**Begäran om yttrande över ansökan om
nätkoncession, ansökan avser en ny 400 kV
markförlagd kraftledning mellan terminalplats
Örby och en planerad station Snösättra i södra
Stockholm**

Remiss från Energimarknadsinspektionen

Kartbild A

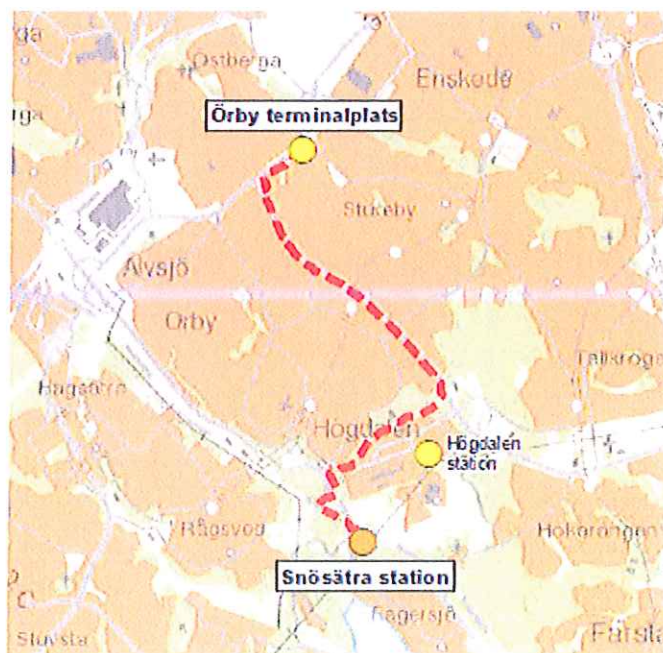
Stadsledningskontoret, exploateringskontoret, miljöförvaltningen, stadsbyggnadskontoret, trafikkontoret och Enskede-Årsta-Vantör stadsdelsförvaltning delar Svenska kraftnäts bedömning att sträckningen inte strider mot några detaljplaner eller områdesplaner samt att det är viktigt att dialogen fortsätter i de detaljplane-processer som pågår längs sträckningen.

I förslaget till ny översiktsplan är Örbyleden utpekad som så kallad stadsboulevard. Detta innebär att staden vill ha möjligheten att på sikt bygga om vägen för att minska Örbyledens barriäreffekt och bygga bostäder längs med vägen. I och med att kraftledningssträckningen fortfarande utgörs av ett mindre ”utredningsområde” är det avgörande att dialog förs med staden vid detaljprojektering så att stadens långsiktiga ambitioner med Örbyleden kan realiseras.

En förutsättning för att kontoren ska kunna godkänna Svenska kraftnäts föreslagna lösning är att ledningarna förläggs 1,5 meter under Örbyledens nivå. Detta för att kunna möjliggöra en framtida ombyggnad av vägen. Kontoren förutsätter även att det kommer vara möjligt att ha ett gång- och cykelstråk, en lokalgata eller en del av Örbyledens körfält över ledningarna.

Fram till att Örbyleden får en mer urban karaktär är det i samband med markförläggningen viktigt att träd längs Örbyleden sparas och återplanteras vid behov för att minska partikelnivåerna och för att skapa en bra boendemiljö. Kontoren förutsätter att Svenska kraftnät kommer stå för kostnaderna för återplantering.

Kontoren anser att det är angeläget att minimera arbetsområdets bredd för att begränsa projektets negativa påverkan på ekologiska och rekreativa värden. Sträckningen genom Trollesundsskogen är ett exempel på en delsträcka där breda arbetsområden skulle få en stor negativ påverkan. Kontoren förutsätter att Svenska kraftnät kommer stå för de extra kostnader som kan uppstå på grund av skötseln för att säkerställa en 8 meter bred skogsgata där endast lägre växtlighet ska få växa. Staden behöver involveras i planeringen av denna skogsgata.

På Trollesundsvägen 55 ligger en förskola som Svenska kraftnät behöver ta hänsyn till för att undvika exponering av magnetfält. En ny förskola kan bli aktuell i Trollesundsskogen, vilket också behöver tas hänsyn till.
